ΕΛΛΗΝΙΚΗ ΔΗΜΟΚΡΑΤΙΑ
ΝΟΜΟΣ ΚΟΡΙΝΘΙΑΣ
ΔΗΜΟΣ ΚΟΡΙΝΘΙΩΝ

Από το Πρακτικό 5/18.02.2022 συνεδρίασης του Δημοτικού Συμβουλίου
Αριθμός Απόφασης 45/2022

Θέμα μοναδικό Η.Δ. «Προτάσεις του Δήμου Κορινθίων στα πλαίσια του έργου “Βελτίωση της υφιστάμενης Π.Ε.Ο Κορίνθου -Πατρών στην περιοχή Ισθμού Κορινθίας”»

ΠΡΟΤΑΣΕΙΣ ΚΟΜΒΩΝ ΓΙΑ ΤΗΝ ΛΕΙΤΟΥΡΓΙΚΗ ΑΝΑΒΑΘΜΙΣΗ ΤΗΣ Ν.Ε.Ο.Α.Κ.

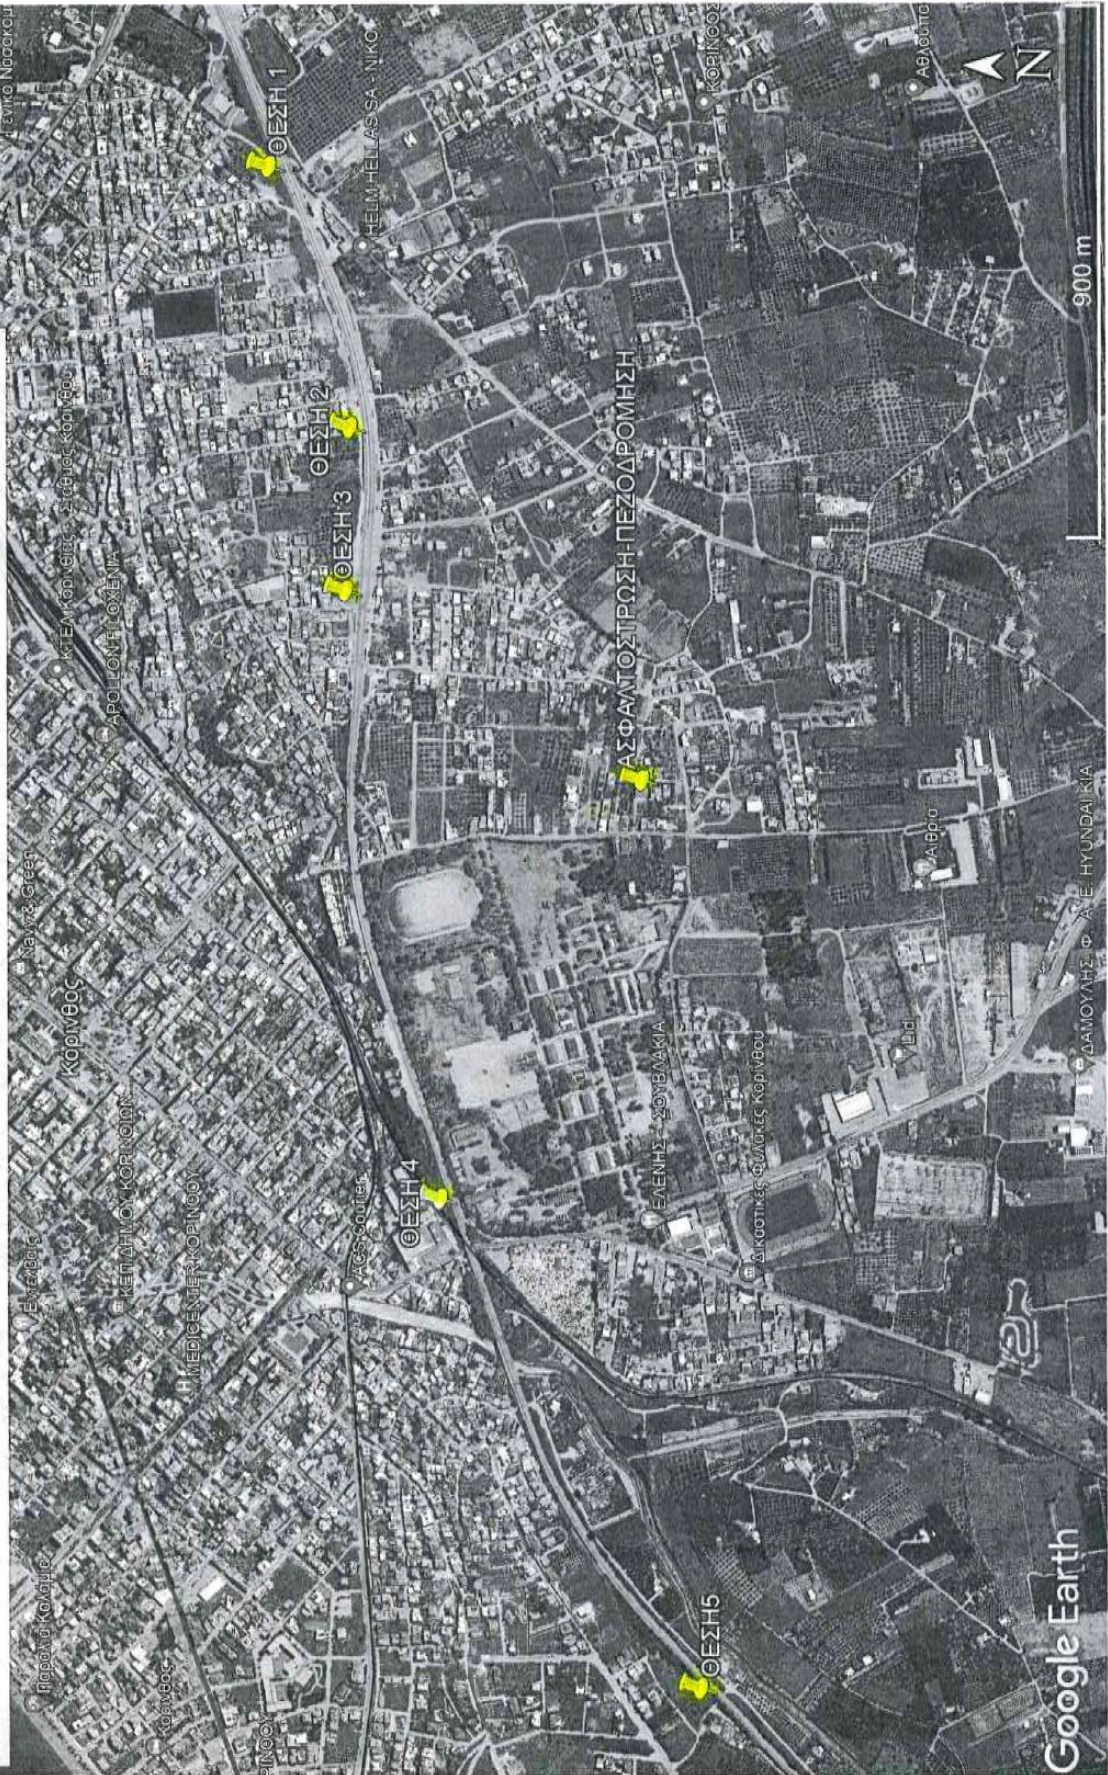
1. Την δημιουργία κυκλικού κόμβου στην περιοχή της Μπαθαρίστρας στο σημείο που υφίσταται ανισόπεδη διάβαση στην σύνδεση των οδών Ιωνίας – Καλλιθέας - Αϊδινίου (θέση 1 του συνημμένου αποσπάσματος google earth).

2. Την δημιουργία κυκλικού κόμβου στην περιοχή του Συνοικισμού στο σημείο που καταλήγει η οδός Μιχαήλ Θεοδώρου. (θέση 2 του συνημμένου αποσπάσματος google earth (X=407060.40, Y=4198746.32)).

3. Την δημιουργία κόμβου στην περιοχή της Μπαθαρίστρας στην θέση του πρώην πρατηρίου Μαραμαθά (θέση 3 του συνημμένου αποσπάσματος google earth, (X=406885, Y=4197845)).

4. Την δημιουργία κόμβου στην θέση Πρώην στρατόπεδο "Καλογερογιάννη" (θέση 4 του συνημμένου αποσπάσματος google earth X=405952, Y=4198660).
5. σύνδεση της οδού 'Αργούς με την ΠΕΟ (στη Β-Δ γωνία του στρατοπέδου «Καλογερογιάννη»).

6. Την δημιουργία κόμβου πλησίον περιοχής «Αγίου Γεωργίου» Κορίνθου (θέση 5 του συνημμένου αποσπάσματος google earth X=404884.78, Y=4198124,73)).
7. Κάθε τροποποίηση ή επέμβαση σε υφιστάμενο έργο υποδομής (π.χ. δίκτυο ύδρευσης, αποχέτευσης, κ.λ.π.) να γίνεται σε συνεργασία με τους αρμόδιους σε κάθε περίπτωση φορείς, ώστε να εξασφαλιστεί η απρόσκοπτη λειτουργία τους.

8. Την εξασφάλιση της άρτιας κυκλοφοριακής σύνδεσης του έργου με τα παράπλευρα οδικά δίκτυα του Δήμου Κορινθίων.

1. Την δημιουργία κυκλικού κόμβου στην περιοχή της Μπαθαρίστρας στο σημείο που υφίσταται ανισόπεδη διάβαση στην σύνδεση των οδών Ιωνίας – Καλλιθέας - Αϊδινίου (θέση 1 του συνημμένου αποσπάσματος google earth).

2. Την δημιουργία κυκλικού κόμβου στην περιοχή του Συνοικισμού στο σημείο που καταλήγει η οδός Μιχαήλ Θεοδώρου. (θέση 2 του συνημμένου αποσπάσματος google earth (X=407060.40, Y=4198746.32)).

3. Την δημιουργία κόμβου στην περιοχή της Μπαθαρίστρας στην θέση του πρώην πρατηρίου Μαραμαθά (θέση του συνημμένου αποσπάσματος google earth, (X=406885, Y=4197845)).

4. Την δημιουργία κόμβου στην θέση Πρώην στρατόπεδο "Καλογερογιάννη" (θέση 4 του συνημμένου αποσπάσματος google earth X=405952, Y=4198660).
5. σύνδεση της οδού Άργους με την ΠΕΟ (στη Β-Δ γωνία του στρατοπέδου «Καλογερογιάννη»).

6. Την δημιουργία κόμβου πλησίον περιοχής «Αγίου Γεωργίου» Κορίνθου (θέση 5 του συνημμένου αποσπάσματος google earth X=404884.78, Y=4198124,73)).
7. Κάθε τροποποίηση ή επέμβαση σε υφιστάμενο έργο υποδομής (π.χ. δίκτυο ύδρευσης, αποχέτευσης, κ.λ.π.) να γίνεται σε συνεργασία με τους αρμόδιους σε κάθε περίπτωση φορείς, ώστε να εξασφαλιστεί η απρόσκοπτη λειτουργία τους.

8. Την εξασφάλιση της άρτιας κυκλοφοριακής σύνδεσης του έργου με τα παράπλευρα οδικά δίκτυα του Δήμου Κορινθίων.
